**Avis en date du 14 décembre 2019  
de la Mission régionale d'autorité environnementale d'Île-de-France  
sur le projet immobilier rue Marcel Paul au Blanc-Mesnil (Seine-Saint-Denis)**

Le présent avis porte sur un projet d'ensemble immobilier mixte (logements et activités), situé rue Marcel Paul au Blanc-Mesnil dans le département de la Seine-Saint-Denis et sur son étude d'impact datée de septembre 2019.

Ce projet, porté par Les Nouveaux Constructeurs, consiste en la réalisation d'un ensemble immobilier de 338 logements et d'une activité de location de voitures, répartis sur plusieurs bâtiments de R+2 à R+7, le tout développant environ 20 000 m<sup>2</sup> de surface de plancher. Il comprend par ailleurs 350 places de stationnement sur 2 niveaux de sous-sol. Sa conception est décomposée en trois tranches.

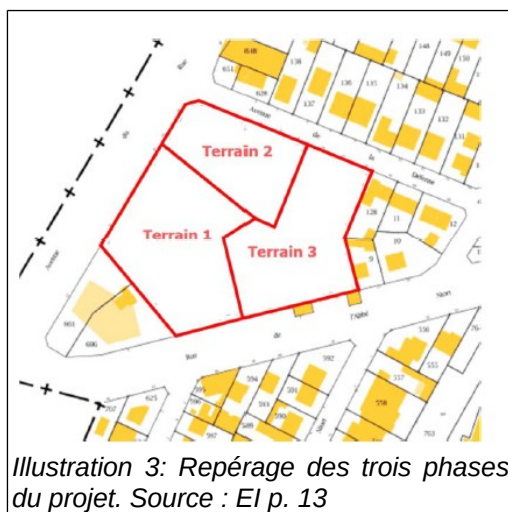
Le terrain n°1 (cf plan ci-dessous), qui porte la phase 1 du projet, a accueilli une station-service jusqu'en novembre 2010, soit une installation classée pour la protection de l'environnement.

**La MRAe recommande de justifier dans l'étude d'impact le respect de ces prescriptions dans le cadre de la réalisation de la phase 1 du projet.**
